平成29年11月8日
日本原子力発電株式会社

東海第二発電所の新規制基準への適合性確認審査に係る 原子炉設置変更許可申請の補正について

東海第二発電所 新規制基準への適合性確認審査に係る原子炉設置変更許可申請の補正書(概要)

補正書の主な項目(当初申請からの主な変更箇所)と概要

①地震への対応(基準地震動: Ss)

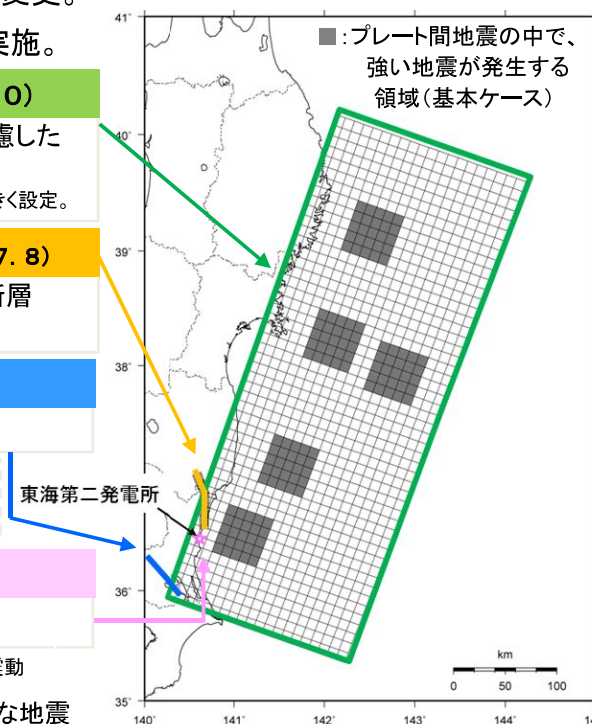
- 原子力発電所の耐震設計に用いる地震動(基準地震動: Ss)は、3波から8波に変更。この結果、Ssの最大値は、901ガルから1009ガルに変更。
- 今後はSsに基づく主要設備の耐震評価・耐震工事を実施。

当初の901ガルのSsに加え、不確かさの重ね合わせ^{※3}を考慮した1009ガルのSsを追加。(計2波)
 ※3: 強い地震が発生する領域をより発電所に近づけ、かつ、その地震の強さを大きく設定。

F1断層、北方陸域の断層の運動(44km)から、塩ノ平地震断層までの運動(58km)に変更。(計4波)

評価結果は、他のSsに包絡されていることを確認。

新たに設定。(計1波)

②津波への対応(基準津波)

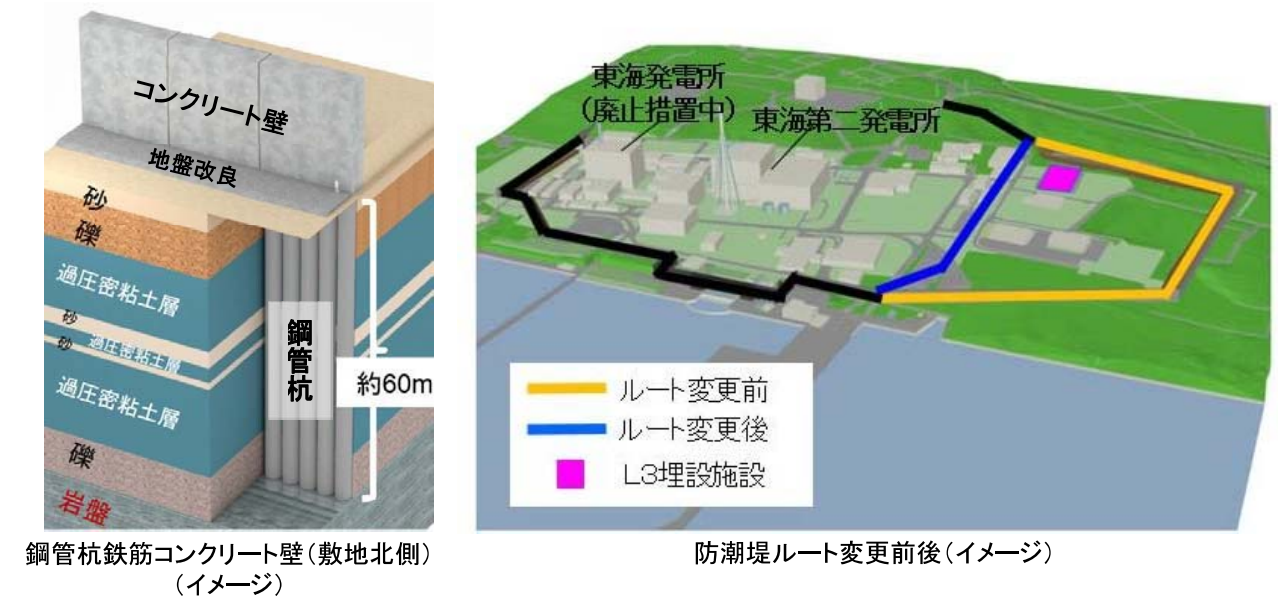
- 発電所に与える影響が最も大きい津波(基準津波)は、波源に変更なし(茨城県から房総沖に想定するプレート間地震: Mw8.7)。
- 防潮堤の前面に貯留堰^{※4}や、SA用海水ピット取水塔^{※5}を追加設置する影響で、津波の最高水位(防潮堤前面)が、標高17.2mから17.1mに変更。また、津波の最低水位(取水口前面)も、標高-5.3mから-4.9mに変更。

④内部火災への対応(非難燃ケーブル)

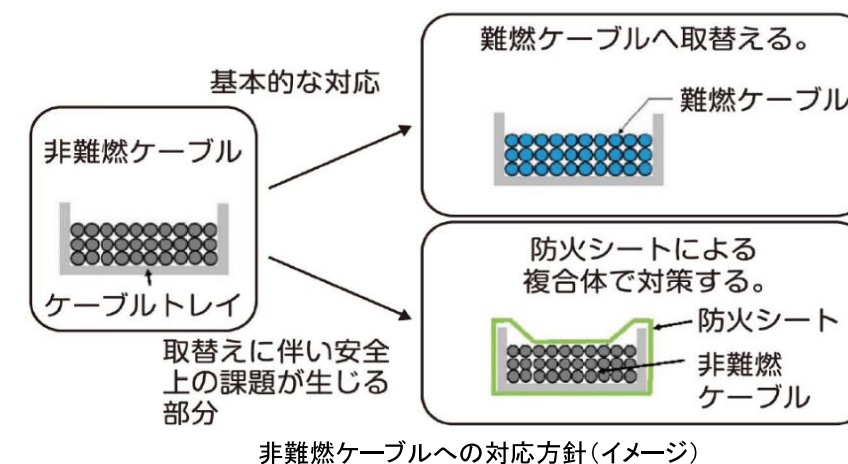
- 安全機能を有する機器に使用されているケーブルのうち、非難燃ケーブルを使用している部分^{※7}について、当初の「防火塗料による対応」から、「難燃ケーブルへの取替えと防火シート^{※8}による対応」に変更。

⑤自然現象への対応(竜巻、火山、外部火災)

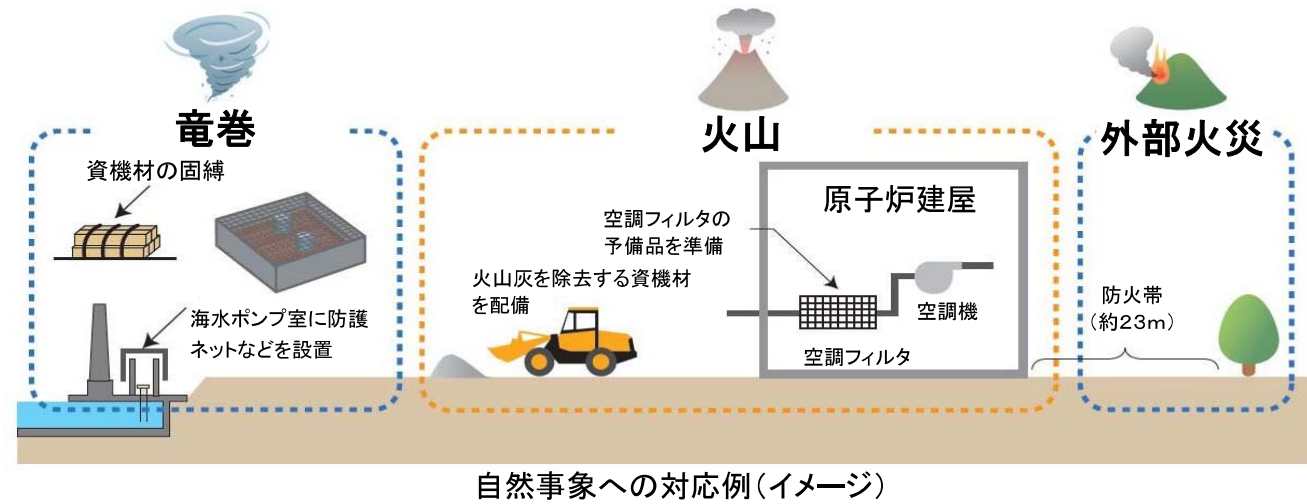
- 竜巻: 設計竜巻は、最大風速92m/sを安全側に切り上げ、100m/sに変更。
- 火山: 降下火砕物(火山灰)は、敷地における堆積厚さを40cmから50cmに変更。
- 外部火災: 森林火災に対し、約23mの防火帯(可燃物を置かないエリア)を設定。

⑦格納容器破損防止への対応(代替循環冷却系)

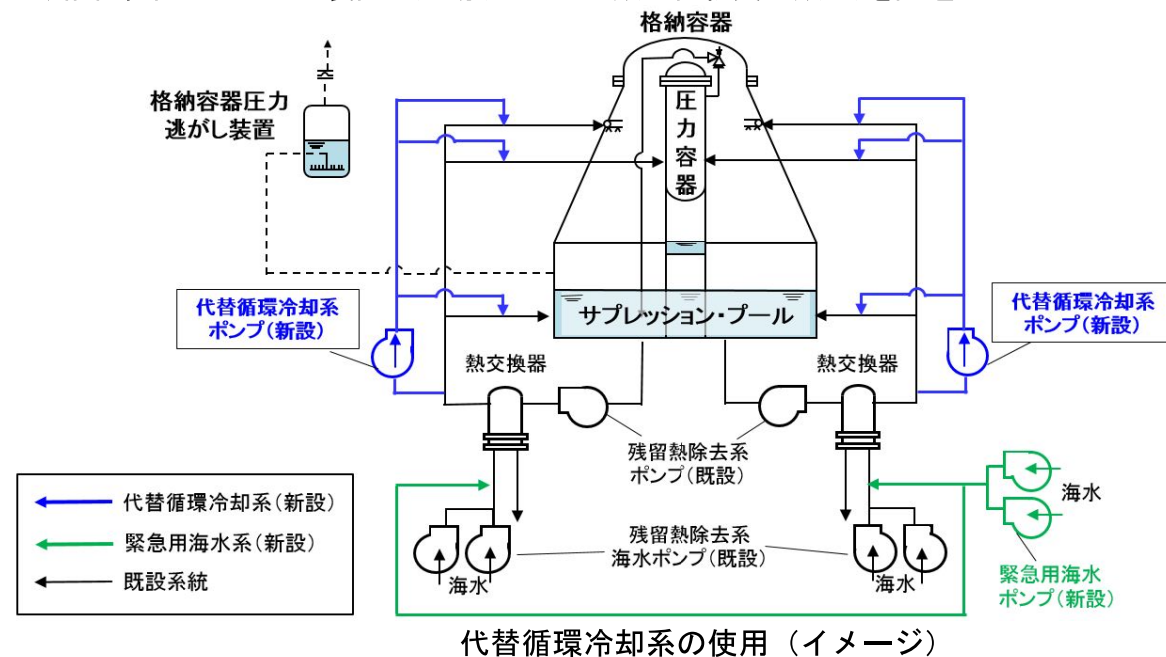
- 万一、既存の設備による格納容器の冷却ができず、破損してしまう事態を防止するため、代替循環冷却系(2系統)を追加。
- 緊急時に格納容器などを冷却する既設の冷却系ポンプ(残留熱除去系ポンプ)が機能喪失した場合、代替循環冷却系ポンプを起動。格納容器下部のサブプレッション・プールから水を抜き出し、海水系で熱を除去した上で、冷却された水を格納容器内などへ戻すことで圧力を下げる仕組み。
- また、格納容器圧力逃がし装置の起動(大気への放射性物質の放出)を回避または遅らせることが可能。

⑧格納容器破損防止への対応(ペDESTALの防護)

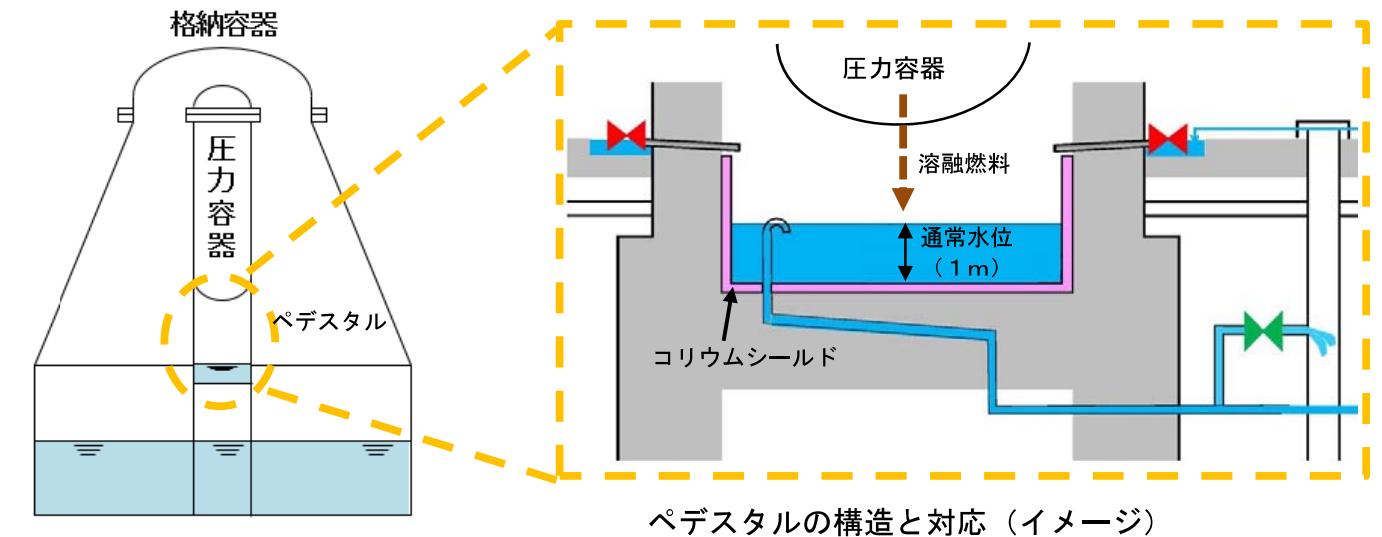
- 万一、圧力容器が破損し、熔融燃料がペDESTAL(圧力容器を支える空間)に流れ落ちた場合、ペDESTALの損傷(MCCI)を防ぐため、耐浸食性のコリウムシールド(ジルコニア製)を設置。
- 熔融燃料を冠水(冷却)させるとともに、MCCI及び水蒸気爆発(FCI)の影響を抑制するため、ペDESTAL内に一定水量(水位1m)を確保。
- 上記の条件で評価した結果、ペDESTAL機能の健全性を確認。

⑨炉心損傷・格納容器破損防止への対応(防潮堤を越える津波からの防護)

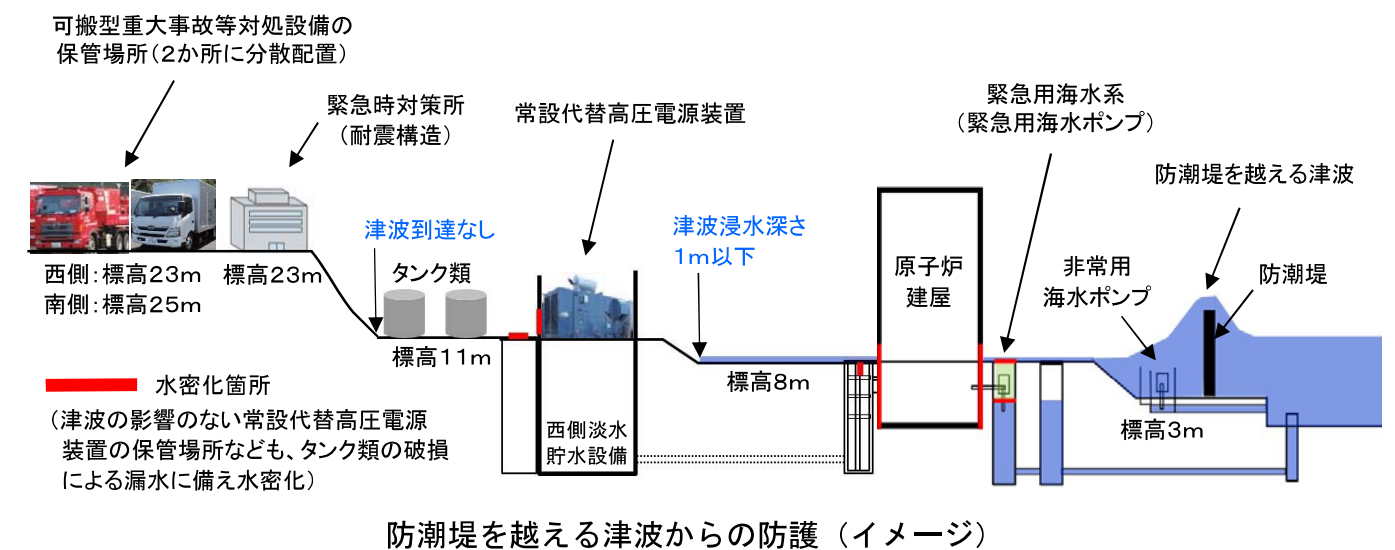
- 万一、防潮堤を越える津波が襲来し、敷地に遡上した場合を想定した対応を追加。
- 原子炉建屋をはじめ、緊急用海水系(緊急用海水ポンプ)など、津波が遡上する可能性がある安全上重要な施設を水密化。
- 常設代替高圧電源装置や可搬型重大事故等対処設備(可搬型代替低圧電源車や可搬型代替注水大型ポンプなど)の保管場所、緊急時対策所を津波の影響を受けない高所に設置。
